[連 - 10007]

平成22年10月7日

HM - 23K用『Aコネクター』変更のご案内

品 名 HM-23K用Aコネクター：TM-2A-SH23K

HM - 23K用Aコネクター

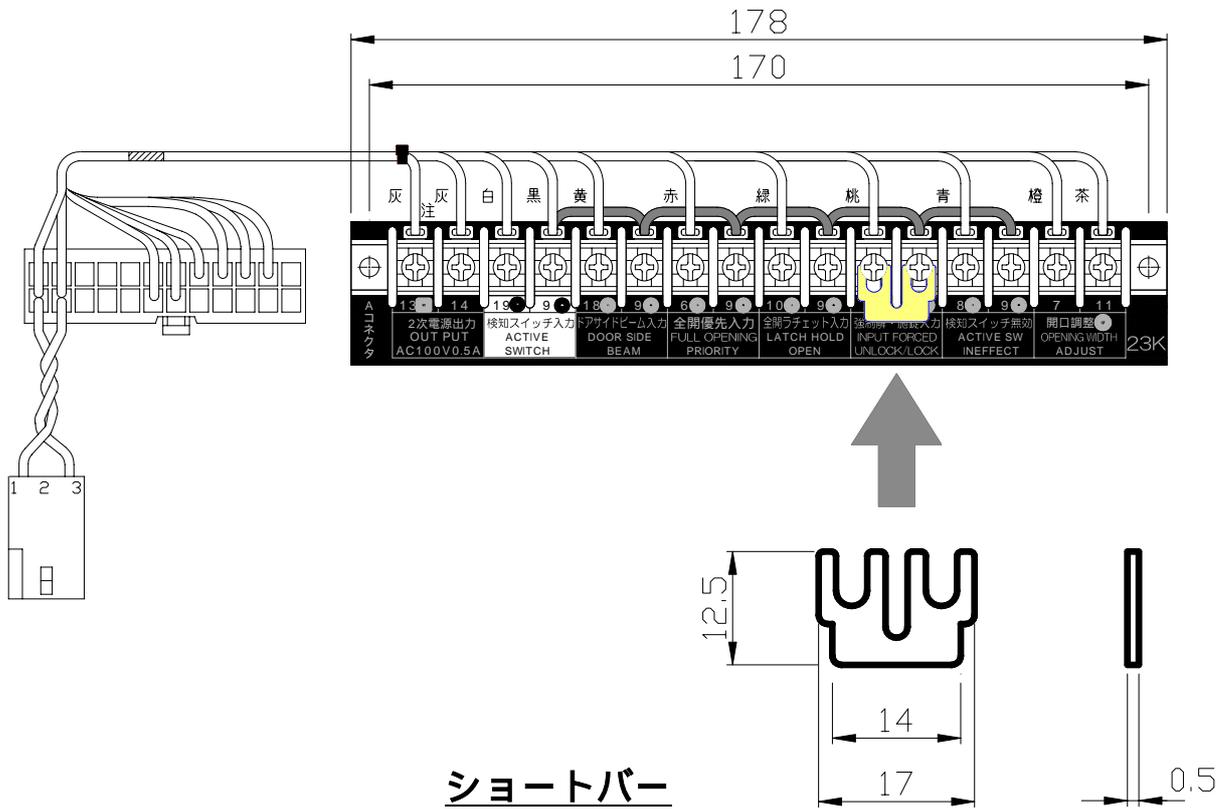
強制解・施錠入力の端子に
「ショートバー」を組み
込み
します。

さて、代理店様よりご愛顧いただいております、総扉質量220kg用途のSH-23TC・HM-23K 組込みエンジンでは、検知スイッチがONしてからドアが開き出すまでに、わずかな時間差があり、通行者がドアの開放タイミングを遅く感じる内容のご指摘を頂いていました。

この原因は、簡易ロック（KL-11R）を完全に解錠させる為の、解錠タイマーが影響しているものと判明いたしました。

つきましては、簡易ロックを組込みしないエンジンでは解錠タイマーを0とする為に、Aコネクターの強制解・施錠入力端子に、『ショートバー』を取付けて出荷させていただきます。

尚、簡易ロックを組込む場合は、必ずショートバーを取外してご使用下さい。

ショートバーを取付けしたままにしておきますと、解錠タイマーが0の為、モータープリーが簡易ロックに引っ掛かってしまい、開き動作ができなくなりますので十分ご注意をお願いします。

この対策によって、検知スイッチがONしてからドアが開き出すまでのわずかな時間差が無くなり、スムーズな通行が可能になります。
